PRODUKT	AVD.	GRUPP
P	0	08
BETR.		NR.
Ändring av special- verktyg		13
999 5064-4		DATUM
		Juli 83

Service meddelande

Ändring av specialverktyg 999 5064-4

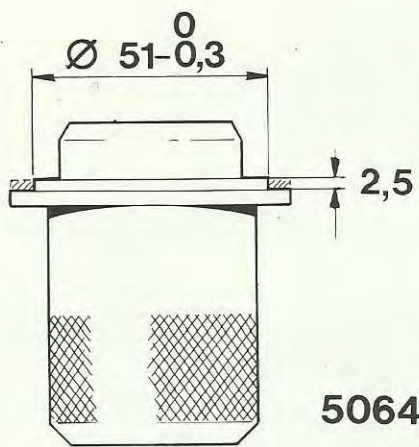
Monteringsdorn 5064 för ditsättning av tätningssringen i bakre växellådsgaveln måste ändras något för att passa till M47-lådan.

Ändra dornen på följande sätt:

Svarva ner kragen 2,5 mm till en diameter av

$\varnothing 51 - 0,3$ mm

Obs! Dornen kan fortfarande användas på växellådorna M45, M50 och M51.
